# 改善箇所説明図

ルーフサイドガーニッシュ

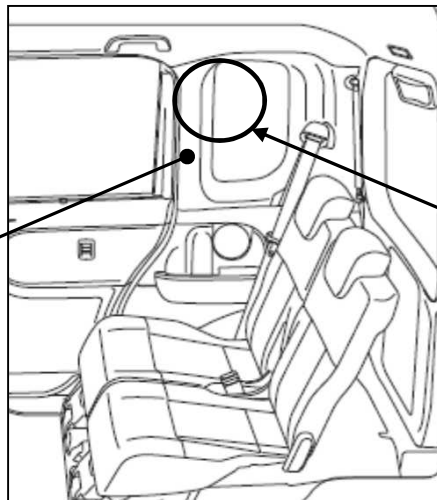
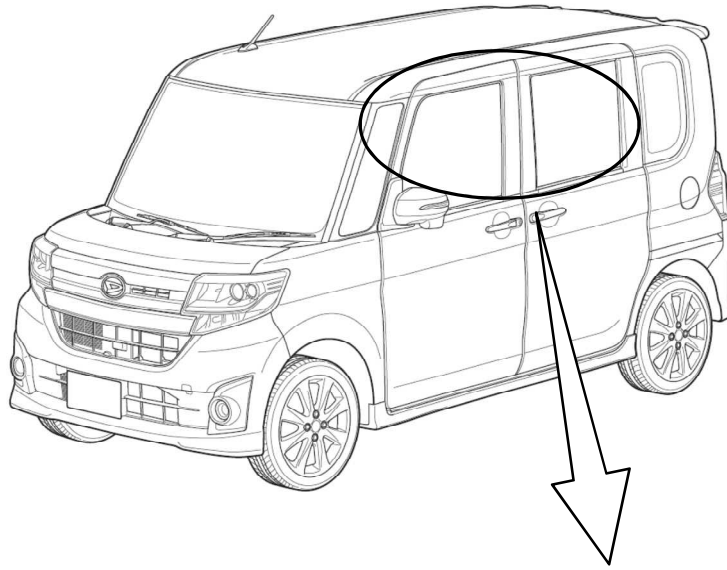
不具合発生箇所

ルーフサイドガーニッシュにおいて、カーテンシールドエアバックラベル貼付位置の目印用突起の成形が不適切なため、突起の先端が鋭利なものがある。そのため、突起に触れると、かすり傷を負うおそれがある。

全車両、ルーフサイドガーニッシュの目印用突起の形状を修正する。

車室内車台番号打刻位置の車両右側に黄色ペイントを塗布する。
